Vysvětlení zadávací dokumentace č. 6

Zadavatel	Pardubický kraj
sídlo:	Komenského náměstí 125, 532 11 Pardubice
zastoupený:	JUDr. Martinem Netolickým, Ph.D., hejtmánem
IČO/ DIČ:	70892822/ CZ70892822
profil:	https://zakazky.pardubickykraj.cz
zástupce ve věcech technických:	Ing. Jiří Kunt, Ph.D., oddělení přípravy a realizace investic
Zástupce pověřený organizací zadávacího řízení:	Mgr. Ing. Robert Hebký, advokátní kancelář advokat@hebky.cz
IČO:	64010082
sídlo:	Václava Řezáče 315, PSČ 434 01 Most
Název veřejné zakázky:	Obnova Winternitzových automatických mlýnů pro krajskou galerii
Druh zakázky / řízení:	stavební práce / nadlimitní zakázka / otevřené řízení
Zahájení řízení:	dne 21.10.2019 odesláním Oznámení do VVZ

Zadavatel obdržel prostřednictvím profilu zadavatele dne 14.11.2019 v 15:19 hod. následující dotazy, na které podává níže uvedené vysvětlení.

1/ skleněné podlahy SV04a

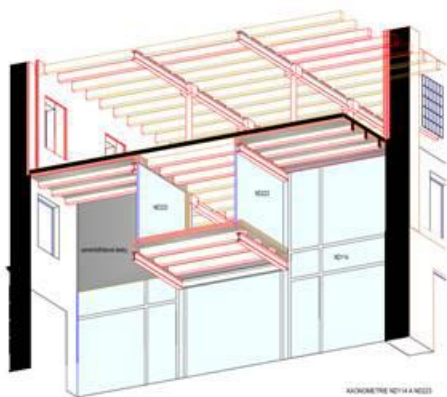
- na stávajících nosných dřevěných trámech podlahy 4.NP (bez stanoveného požadavku na požárního ošetření) má být položena blíže nikde nespecifikovaná dřevěná vyrovnávací mezipodkonstrukce R45 DP3 a na ni sklo s R30 DP1. Současně má mít dle PBŘ strop 3.NP odolnost R45DP3 jako celek – pt.požární ošetření hlavních nosných trámů, ale v zadávacím výkazu není uvedeno

- Podle výkresů má být tloušťka skla podlahy SV04a min.2x15mm, podle výkazu výměr ale max.3cm – z jakého předpokladu máme při ocenění vycházet?

- Nosné dřevěné trámy podlahy 4.NP resp.stropu 3.NP, které dle PD stavební části nemají být požárně ošetřeny (současně dle PBŘ požadovaná odolnost R45 DP3) jsou ve výkresech statiky určeny pouze k biocidnímu ošetření. Podle zadávacího výkazu výměr je toto minimální ošetření zřejmě uvedeno pouze u základů – s trámy se ve výpočtech neuvažuje. Prosíme o prověření u všech trámů všech podlaží – stávajících i nově vkládaných

Odpověď: V projektu uvedené požární odolnosti jsou závazné. Tloušťka skla 30mm je orientační a bude předmětem výrobní dokumentace dodavatele stavby, v níž bude ověřena požadovaná požární odolnost i statická únosnost skla (tloušťka i skladba skla požadovaných vlastností se může u jednotlivých výrobců lišit). Obecně platí, že prvky neuvedené ve výkazu výměr nebudou uchazečem oceněny, pokud je zadavatel do VV nedoplní.

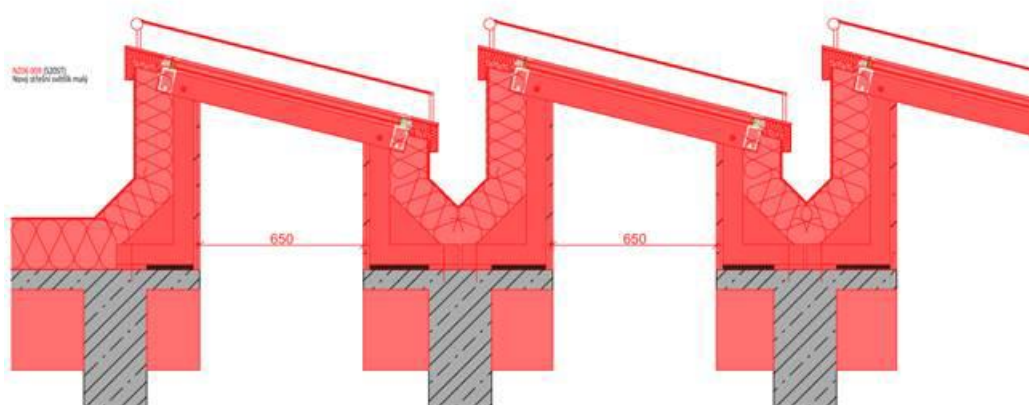
2/ pásové krytí napojení skla – k jaké konstrukci, podlaží, použitým materiálům a k jakému detailnímu požadavku na provedení se vztahuje pol.č.996. Nepodařilo se nám položku spárovat s výkresovou PD. Možná se jedná o axonometrii ND223 na v.č.D.1.1.50, ale schéma je nesrozumitelné.

Odpověď: Pásové krytí napojení skla se vztahuje k prvku ND 114 (na výkrese D.1.1.50 v ASŘ je profil zobrazen uprostřed prosklené stěny, detail je na výkrese D.1.1.144 v části D.1.1.2).
